710 - INSP
 ISO/IEC 17020
 Origineel verslag

Verkoop [Afd 8.4.2]

Verslagnummer:
 32/01122025/53812/61498/1

Inspectie adres: Leliestraat 53, 9120 Beveren-
 Kruibeke-Zwijndrecht (België)
 Type: Verkoop [Afd 8.4.2]

Elektrisch bord

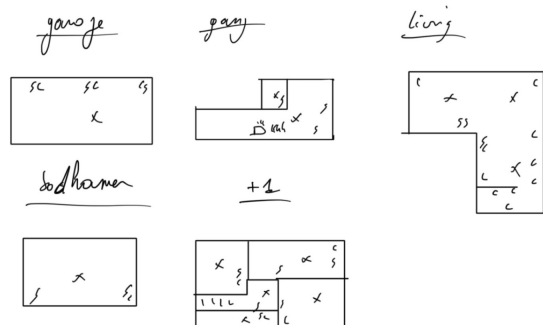
- Extra opmerking: Oa living
- Het verdeelbord is onvoldoende gemarkeerd. Individuele markering, voedingsspanning en/of gevarendriehoek ontbreken. - oAfd 3.1.3.3; Afd 9.4.1

- De beschermingsgraad van de ruimte moet ten minste IPXX-D zijn voor ruimtes publiek toegankelijk en IPXX-B voor gewone ruimtes. - oAfd 4.2.2.3
- Er ontbreken afdekplaatjes in het elektrisch bord. - Afd 5.2.6; oAfd 4.2.2.3

- De houders van de penautomaten zijn niet uitgerust met een kaliberstuk. - oAfd 5.3.5.5.a
- De vermeldingen tegen overstromen op de beschermingstoestellen zijn niet zichtbaar. - oAfd 5.3.5.5; Afd 8.2.1

- Extra opmerking: Oa garage
- Gebruik van lusterklemmen in een elektrisch bord zijn niet toegestaan
